WYJAŚNIENIA ZAMAWIAJĄCEGO DOTYCZĄCE TREŚCI SPECYFIKACJI ISTOTNYCH WARUNKÓW ZAMÓWIENIA (SIWZ)

Dotyczy: postępowania o udzielenie zamówienia publicznego pn. „Przebudowa, rozbudowa budynku w części po dawnej szkole w Raczkowej ze zmianą sposobu użytkowania na Dom Pomocy Społecznej”.

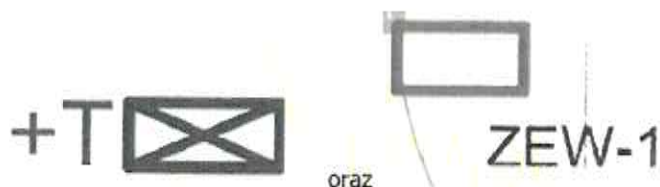
W przedmiarze instalacji elektrycznych wewnętrznych mamy:

- poz. nr 90 – zestaw systemu oddymiania – kłapa dymowa, centrala sterująca, czujki dymu – 1 kpl,

- poz. nr 91 - zestaw systemu oddymiania – kłapa dymowa, centrala sterująca, czujki dymu – 1 kpl,

Prosimy o podanie wytycznych lub przedstawienie projektu dla instalacji oddymiania, ponieważ w projekcie instalacji elektrycznych nie odnaleźliśmy informacji o tym systemie. W związku z kosztorysowym rozliczaniem prosimy o zmianę nagłówka pozycji. Dodatkowo na rys. 20 branży elektrycznej znajdują się 3 klapy dymowe a na rys nr 4A branży architektonicznej są już 2 klapy dymowe, w tym kłapa o pow. Czynnej 1,4 m² znajduje się w innej lokalizacji. Prosimy o wyjaśnienie rozbieżności.

Odpowiedź na pytanie:

W związku z przyjęciem przez Zamawiającego kosztorysowego rozliczenia zadania na podstawie cen jednostkowych z kosztorysów ofertowych należy wycenić zgodnie z przedmiarem robót.
